Corporation de développement du quai de Sainte-Anne-de-Beaupré

Projet de réhabilitation du quai de Sainte-Anne-de-Beaupré

Addenda à l'étude d'impact sur l'environnement – Réponses aux questions et commentaires du 18 juillet 2018

Octobre 2018

TITRE:
**CONCEPTION PRÉLIMINAIRE
PLAN**

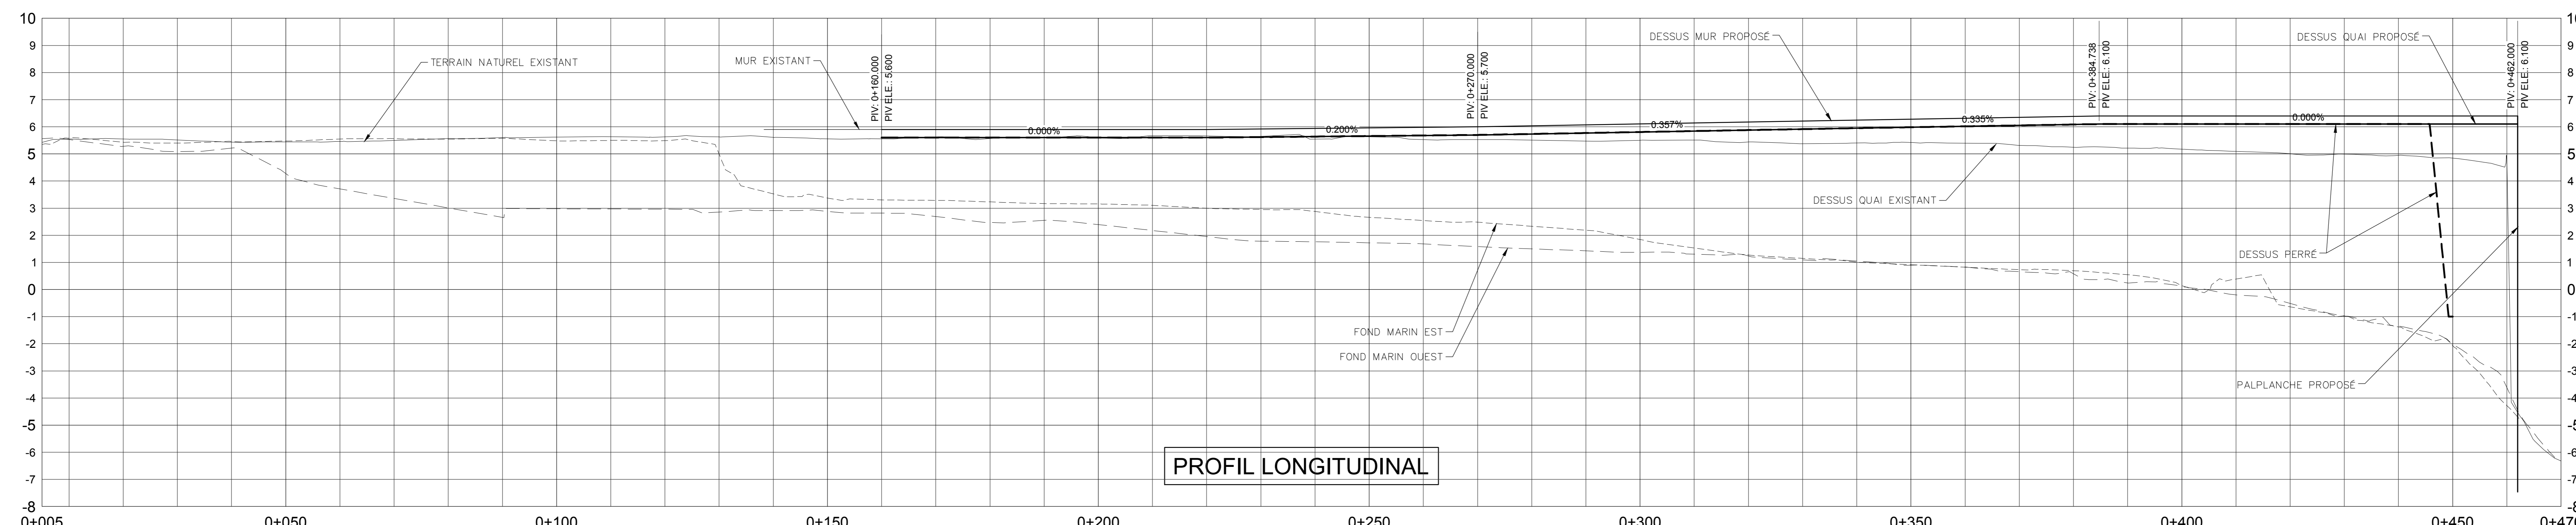
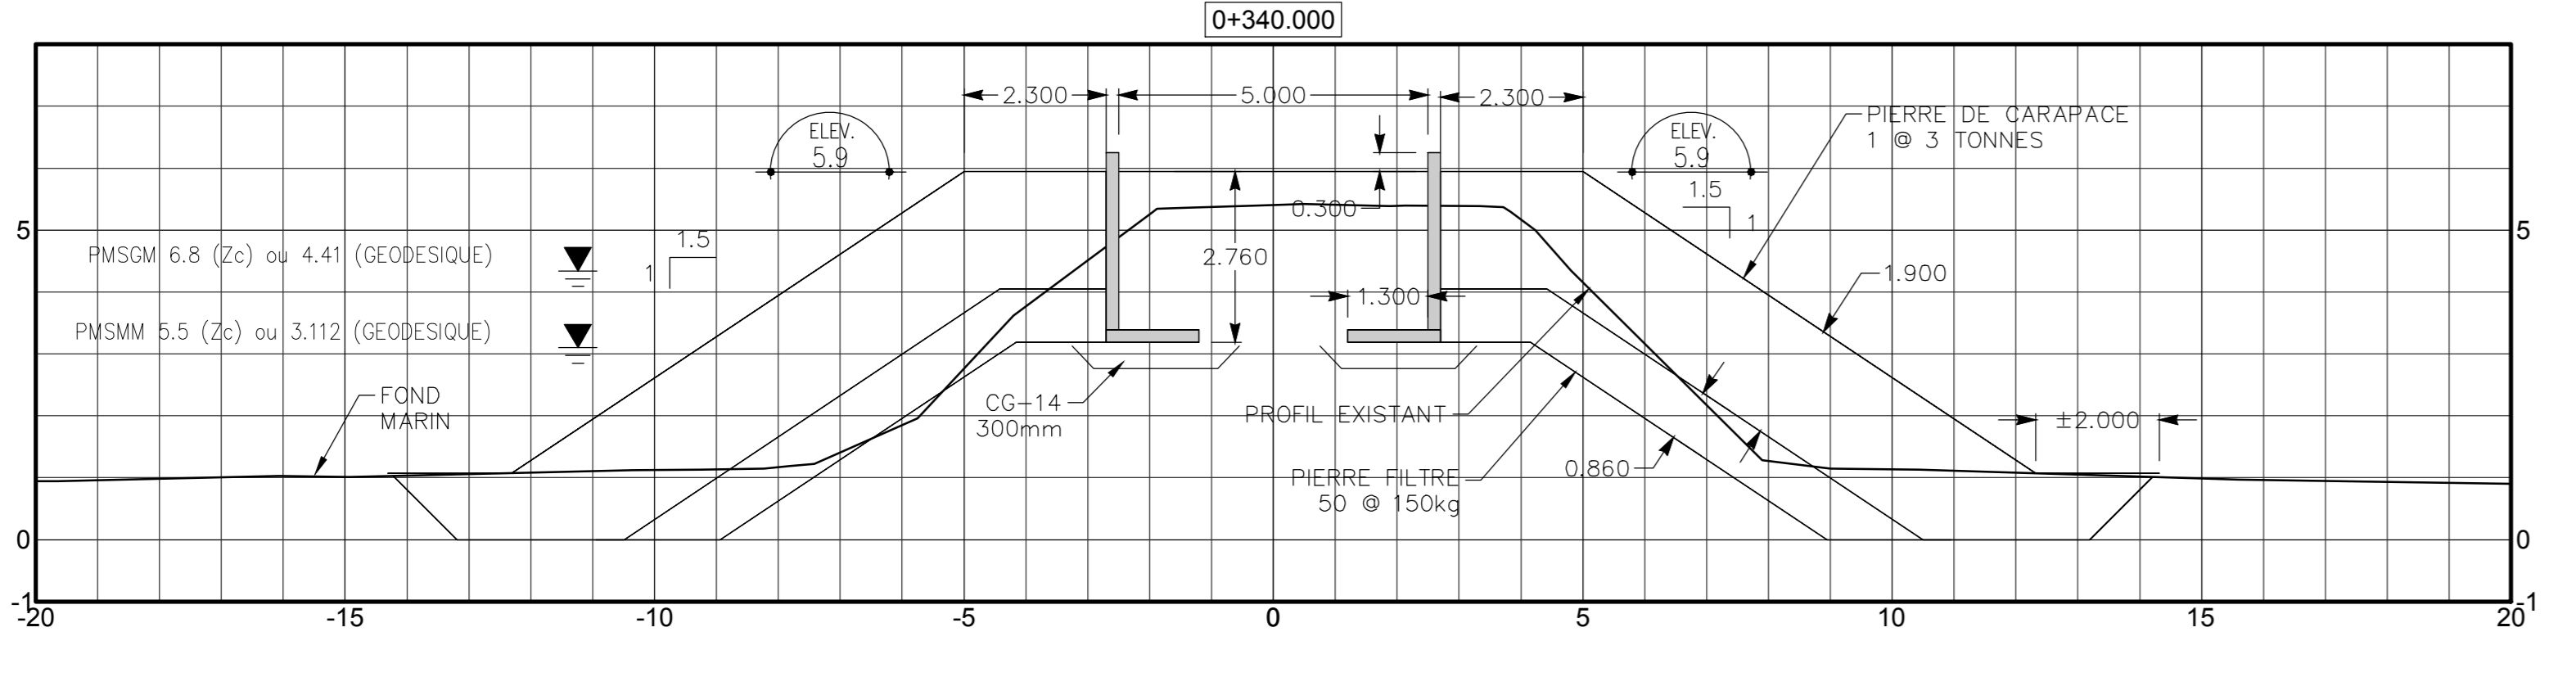
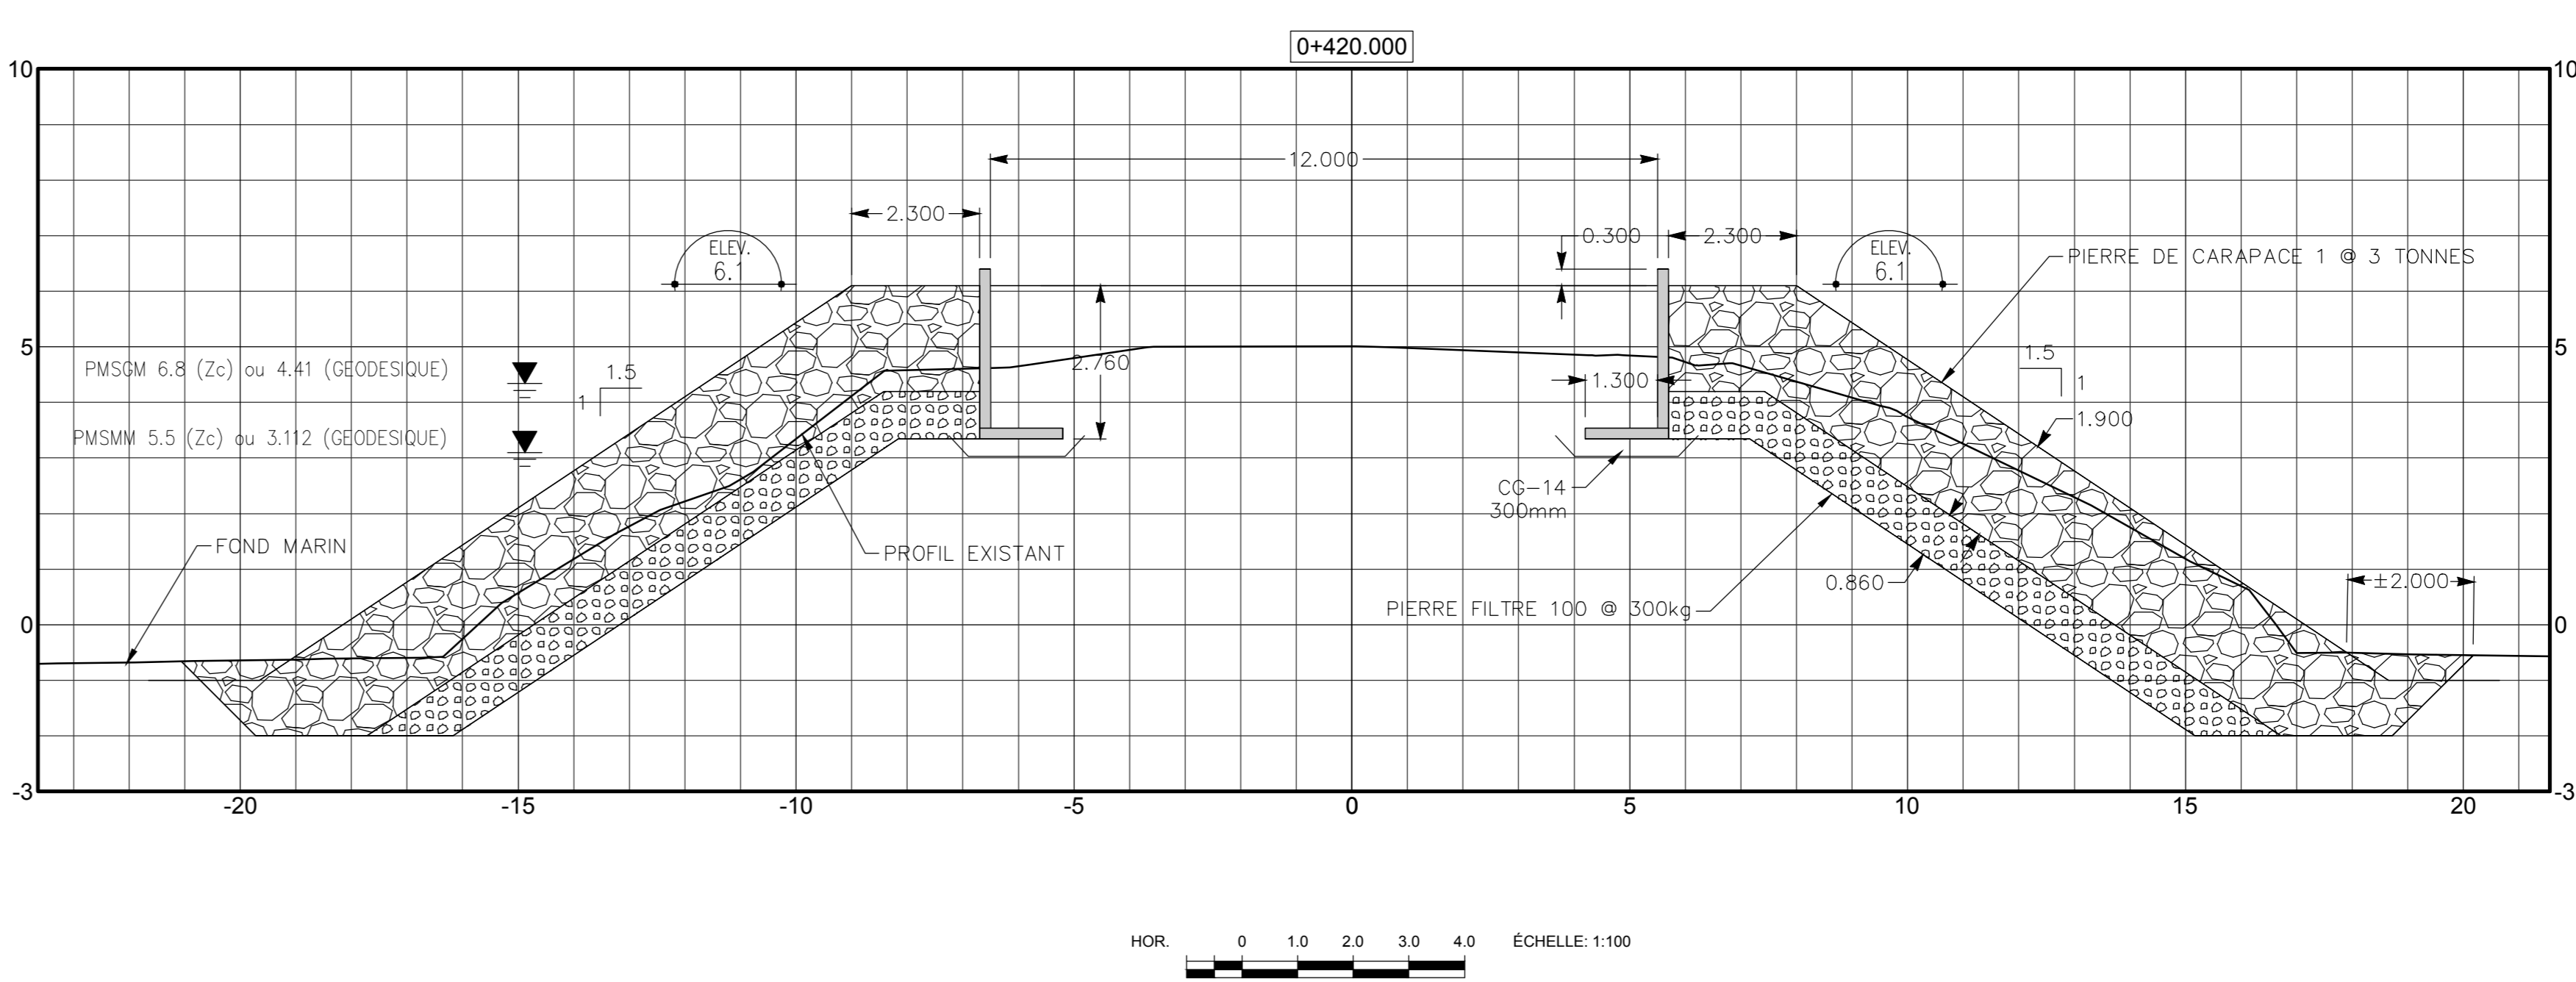
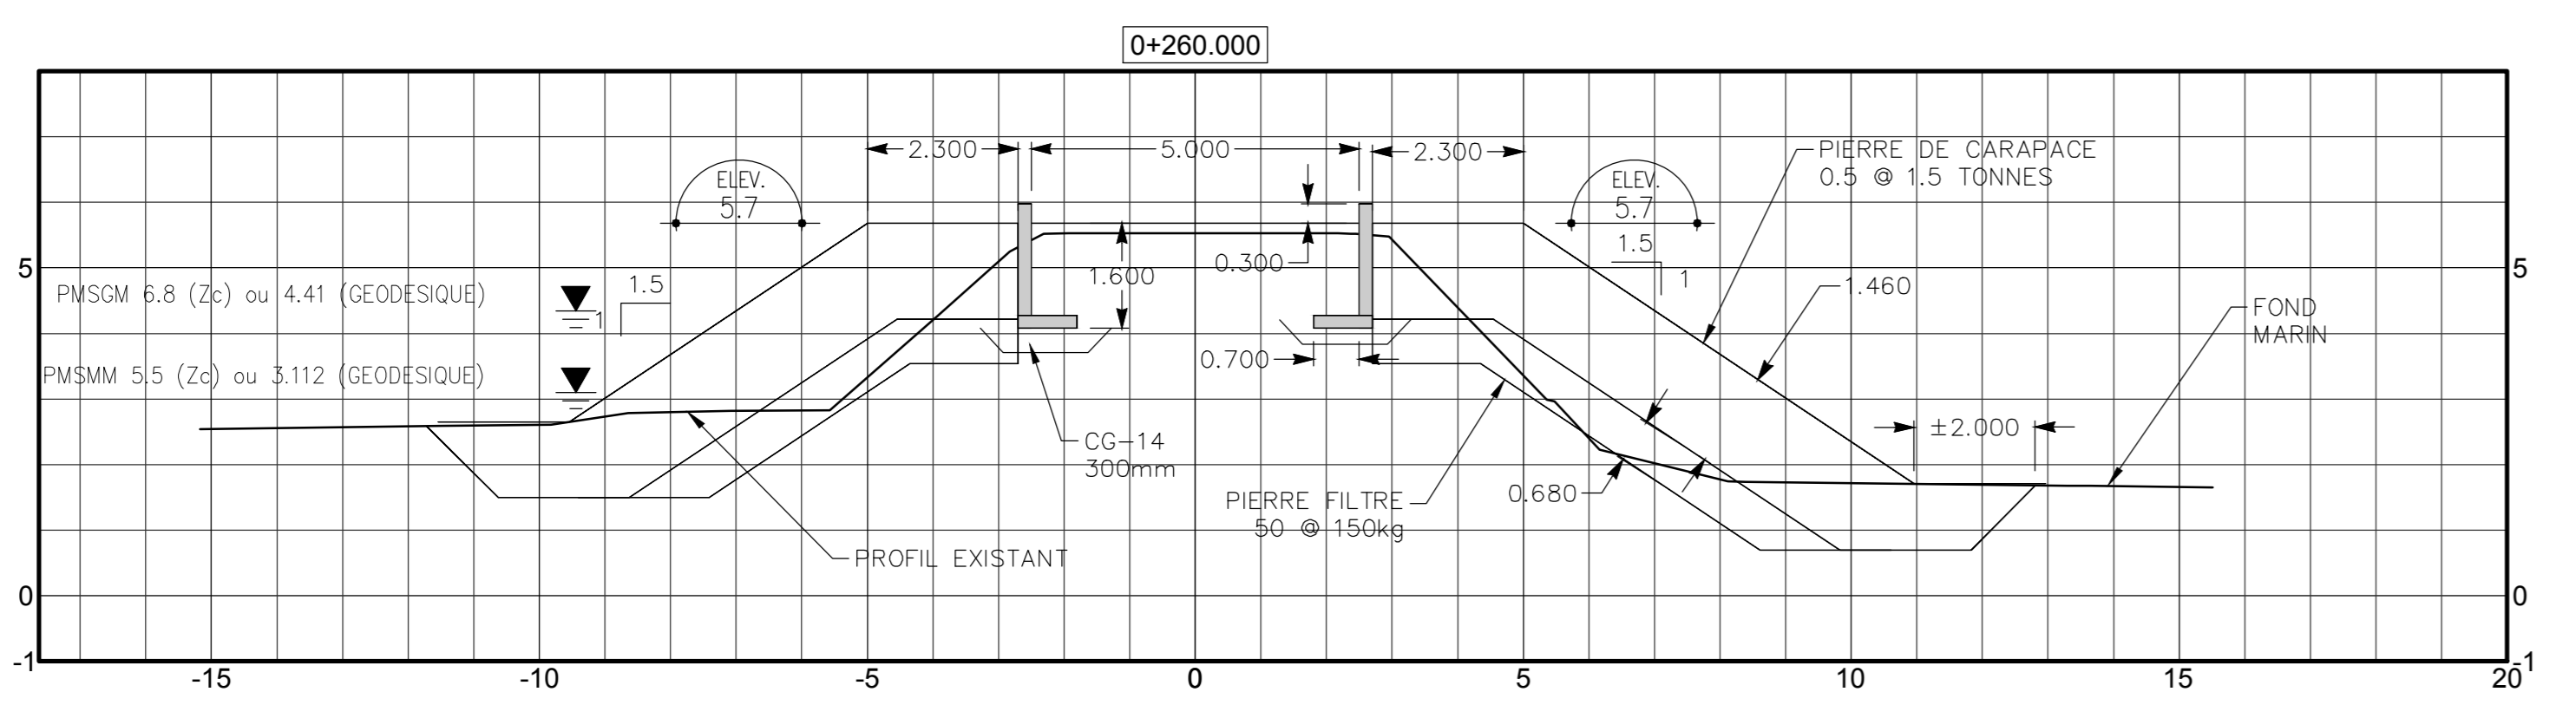
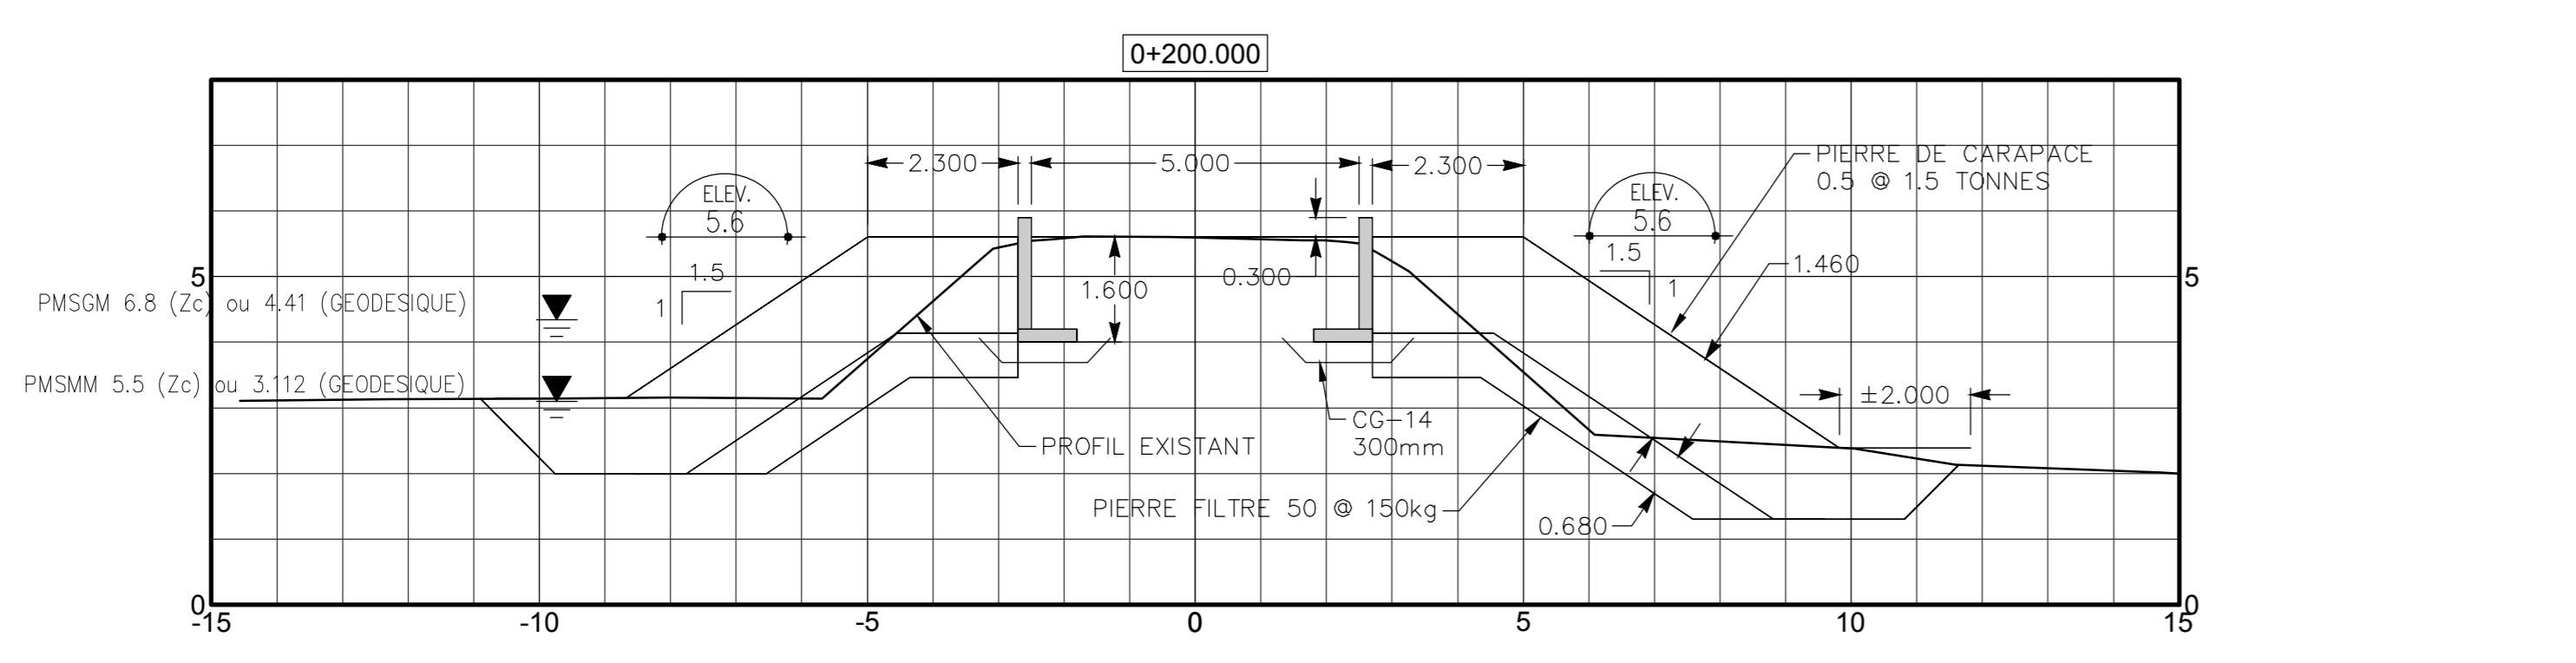
QC-49 La résolution de la figure 3.1 Conception préliminaire – Vue en plan et le format de présentation de la figure 3.3 Conception préliminaire – Profils coupe ne permettent pas d'en faire une consultation efficace. L'initiateur doit déposer des versions de ces figures permettant de mieux en apprécier les détails.
